## **Enquête publique préalable à l'obtention d'une déclaration d'utilité publique de la ligne 18 du réseau de transport public du Grand Paris, du 21 mars au 26 avril 2016**

FNE Ile-de-France regroupe près de 400 associations et collectifs franciliens de protection de l'environnement. FNE Ile-de-France suit ce dossier en collaboration avec ses associations territoriales locales membres, notamment Essonne Nature Environnement et les associations implantées sur et autour du plateau de Saclay regroupées au sein du collectif COLOS.

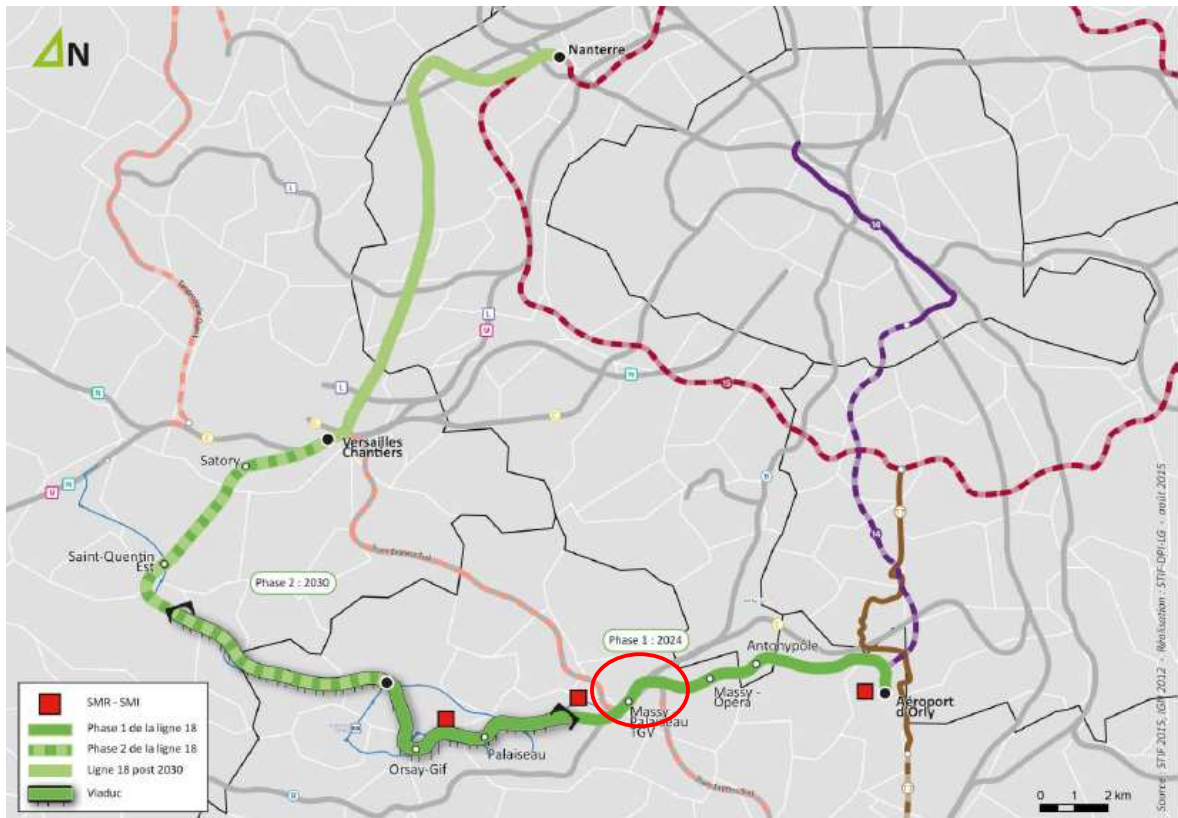
Toutefois, cette carte est encore bien incomplète et surtout très imprécise :

- la gare multimodale de Massy Palaiseau n'est pas matérialisée comme pôle axial d'envergure : interconnexions avec le TGV, le RER B et C (futur Tram train qui reliera Massy à Versailles) et le TCSP Massy Saint Quentin,
- la superposition des tracés TCSP- métro n'apparaît pas,
- le calendrier de réalisation des différents ouvrages n'est pas mentionné....

Coupes type présentant l'insertion du viaduc au niveau de la RD36 en compatibilité avec la déclaration d'utilité publique de réaménagement de la RD36 du CG91

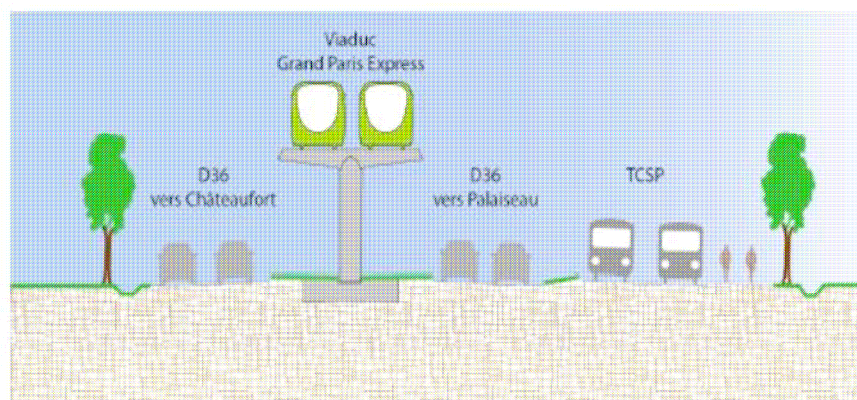
Cette coupe est le seul document un peu parlant trouvé dans le dossier. Elle a été rajoutée à la demande de l'Autorité environnementale qui avouait ne pas comprendre les modalités précises d'implantation du viaduc le long de la RD 36 dans sa traversée du plateau à l'ouest de Saclay.

Le viaduc devrait s'insérer à l'intérieur d'une infrastructure multimodale<sup>9</sup> sur le terre-plein d'une chaussée à 2x2 voies le long de la RD 36 actuelle qui serait requalifiée pour permettre la circulation d'un transport en commun en site propre (TCSP) entre les communes de Châteaufort et de Palaiseau. La mise en service de la Ligne 18 interviendrait après la réalisation de ces divers projets.

Ces infrastructures démesurées auront des impacts désastreux en matière de bruit, de paysage, mais aussi sur les milieux naturels, les systèmes hydrauliques ou encore les espaces agricoles qui sont déjà très fragilisés.

Finalement quelle est l'utilité publique **de cumuler 3 infrastructures de transport sur un seul axe est-ouest** dont on sait déjà qu'il sera peu fréquenté (Saclay et Saint Quentin-en-Yvelines sont deux bassins de vie et d'emploi disjoints) et alors que le véritable problème de l'accès au plateau de Saclay c'est de faire face à l'accroissement du trafic routier nord-sud et notamment à la saturation de la N118 qui représente 70 % du trafic de transit nord-sud ?
